# 016

14/08/2006

Technical Bulletin

## zestaw rozrządu K015541XS do samochodów Ford 1.8 Diesel

Rys. 1

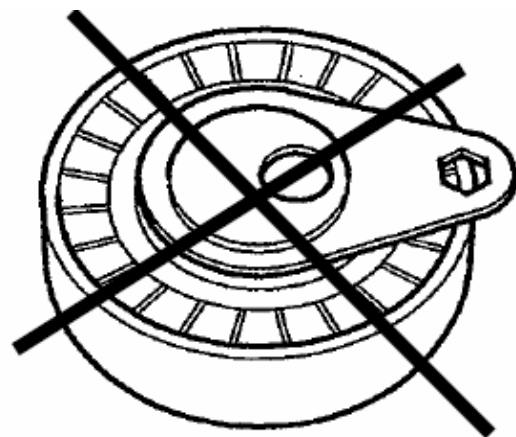
Nowy napinacz automatyczny

Stary napinacz mechaniczny

Napinacz mechaniczny należy zastąpić automatycznym.

Rys. 2

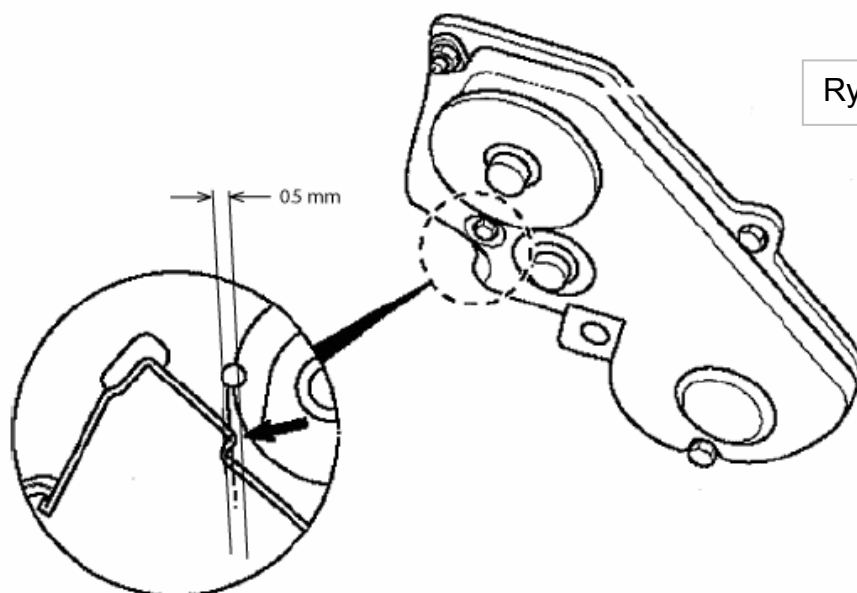
Rozszerzenie AC

Należy sprawdzić, czy oznaczenie koła pasowego wału rozrządu kończy się na **AC**. Jeżeli zakończeniem numeru jest **AB**, należy zmienić koło na nowe (nr OE XS4Q6A256**AC**).

W przypadku tego rodzaju samochodów firma Gates zaleca weryfikację wersji koła pasowego wału rozrządu przy każdej wymianie rozrządu.
